## Merknadsskjema

<b>Plannamn</b>	Reguleringsplan for Langeland B5,gnr. 324 bnr. 7, 90 mfl.
<b>Arealplan-ID</b>	1256 2016 0001
<b>Saksnummer</b>	15/2989
<b>Utarbeida av</b>	ABO Plan & Arkitektur AS
<b>Sist revidert</b>	26.10.2023

## Merknadsskjema – Offentleg ettersyn

## Merknadsskjema – Avgrensa høyring 14.07.2022 – 25.08.2022

# Merknadskart – Avgrensa høyring 14.07.2022 – 25.08.2022

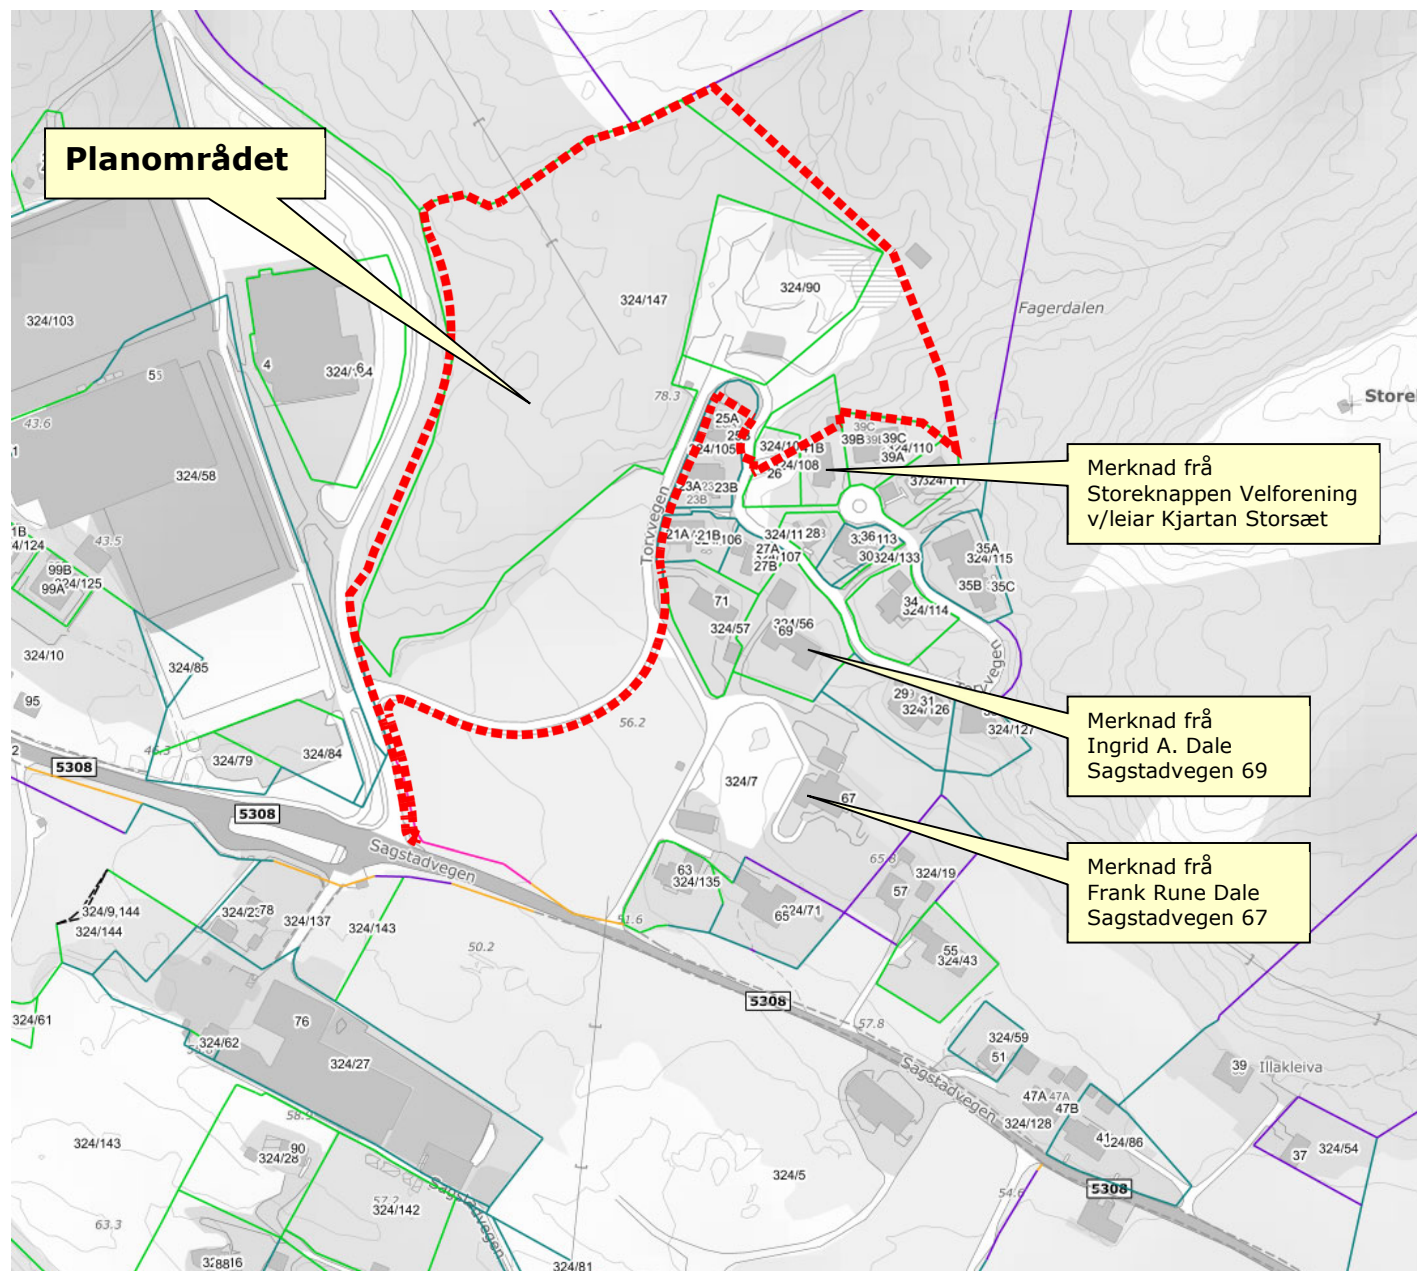
Nr.	Avsendar	Hovudpunkt i merknad/uttale	Forslagsstillars kommentar	Endringar		
				Kart	Føresegner	Planomtale
<u>Private merknader:</u>						
1	Ingrid A. Dale Sagstadvegen 69 5919 Frekhaug  Gnr/bnr 324/56  01.08.2022	<p>1. Dei har ikkje fått med seg at det tidlegare er vedtatt å stengje dagens avkjørsel frå Sagstadvegen. Dei kan ikkje godta dette. Grunngevinga er at dei har ein bratt bakke opp til huset sitt, kor dei må ha fart for å kome opp, sjølv om ein brøyta og strør sand. Med det nye alternativet, vert det ein krapp sving der bakken deira startar, slik at dei vil miste all fart. Dette vil vere ei risiko ved dagleg bruk, men spesielt for utrykkingskøyretøy på glatte vegar. Dei har brukt mykje pengar på denne vegen og ser ikkje noko anna alternativ plassering.</p> <p>2. Dei kan ikkje sjå å ha blitt informert om saka tidlegare.</p>	1.-2. Vert teke til orientering. Må svarast ut av Alver kommune.

2	Frank Dale Sagstadvegen 67 5918 Frekhaug  Gnr/bnr 324/7  11.08.2022	<p>1. Informerer om e-post sendt til Vestland fylkeskommune v/Hege Løtvedt, der det vart påpeikt at det er ein konflikt mellom rekkefølgekrava i detaljplanen for Langeland B5 og krava i reguleringsplan for Frekhaugkrysset og Fv 5308 om stenging av avkjørsle for bebuarane i Sagstadvegen 63-71.</p> <p>2. Kan ikkje akseptere at bygging av krysset SV6 (no nemna f_V5) og oppgraderinga av o_SKV1 og SV6 (no nemna o_KV1 og f_V5) vert gjort i fleire fasar. Meiner det bør gjerast som eit samanhengande prosjekt. <u>Viser til e-post sendt til vegavdelinga i Vestland fylkeskommune:</u></p> <p>3. Viser til at det i føresegnene for reguleringsplan for Langeland B5 står at</p>	<p>1.-5. Frank Rune Dale er grunneigar for gnr/bnr 324/7 kor avkjørselen som vert stengd i reguleringsplan for Fv. 5308 ligg. I tillegg er han grunneigar og tiltakshavar for dette reguleringsplanforslaget for Langeland B5. Merknaden gjeld informasjon om innspel han har sendt fylkeskommunen vedk. deira krav om rekkjefølgjeføresegn for utbygging av Langeland B5 i forhold til utbetring av fylkesvegen.</p> <p>4.-5. Etter avgrensa høyring har det vore fellesmøte med Vestland fylkeskommune og Alver kommune. Fylkeskommunen har no akseptert at infrastrukturen i bustadfeltet kan opparbeidast parallelt med gang- og sykkelveg langs Sagstadvegen . Justert rekkjefølgjekrav 7.2.1.1 vert då slik: <i>«Før det kan gjevast igangsettingsløyve av byggearbeid for bustader i BF1- BF6, BK, BB1-BB2 og næringsbygg i N/T i planområdet, skal separat tilbod for gåande og syklande langs Fv. 5308 Sagstadvegen, frå kryss med Rosslandvegen til kryss med Fosseskarvegen, vere opparbeidd jf. vedteke reguleringsplan , PlanID 1256 2017 0003. Opparbeiding av infrastruktur innanfor planområdet, så som</i></p>		X(4. – 5.)

3	<p>Storeknappen Velforening v/Kjartan Storsæt</p> <p>29.08.2022</p>	<p>1. Dersom rekkefølgekrava i planen skal følgast, inneber det at det nye krysset SV6 (no nemna f_V5) der bebuarane i Sagstadvegen 63-71 skal køyre inn på Torvvegen ikkje kan byggjast før arbeida med oppgradering av fylkesvegen frå Frekhaug senter er ferdigstild. Dette må då ha som følgje at det vert gjeve dispensasjon for bebuarane i Sagstadvegen 63-71 til å bruke eksisterande avkøyrsløse på fylkesvegen, dvs. krysse nytt fortau/sykkelsti for å kome inn på den nye fylkesvegen.</p> <p>2. Dersom det vert gjeve dispensasjon frå rekkefølgekravet om at infrastrukturen for B5 først kan byggast ut etter at Frekhaugkrysset og fylkesvegen til Sagstad skule er ferdigstild, slik at det nye krysset SV6 (no nemna f_V5) vert bygga før resten av infrastrukturen i B5, vil vi krevje at heile vegstrekninga av o_SKV1 (no nemna o_KV1) vert oppgradert i samsvar med planforslaget og at denne strekning vert</p>	<p>1./3. Det vert vist til merknad frå Frank Rune Dale over. Tiltakshavar ønskjer at utbygginga går parallelt.</p> <p>2. Vert teke til orientering. Sjå kommentar til merknad frå F.R. Dale over.</p>

<p>gang- og sykkelsti langs fylkesvegen mellom Frekhaug senter og Sagstad skule skal vere ferdigstild før infrastrukturarbeidet på bustadfeltet kan startast opp. Meiner at dette inneber at det ikkje kan byggast ny avkøyrsløse for eigedomane i Sagstadvegen 63-71, då denne avkøyrsløse er ein del av reguleringsplan for Langeland B5.</p> <p>4. Meiner det er svært uheldig for bebuarane i området at det er eit rekkefølgekrav på infrastrukturen for bustadfeltet, som gjer at dei vil få eit mykje lengre anleggsarbeid i området enn det som er naudsynt.</p> <p>5. Ber om at Vestland fylkeskommune skal revurdere rekkefølgekrava dei har kome med slik at infrastrukturbygginga i denne planen kan byggjast parallelt med gang- og sykkelsti langs fylkesvegen mellom Frekhaug senter og til Sagstad skule. Fordelen med dette, både for fylkeskommunen, bebuarane i området og han som tiltakshavar, vil vere mykje større enn ulempene, dersom ein samarbeider godt i byggefasen.</p>	<p><i>samferdselsanlegg, VAO-anlegg, renovasjonsanlegg og leike – og uteopphaldsareal, kan skje parallelt med bygging av gang- og sykkelveg langs Sagstadvegen.»</i></p>
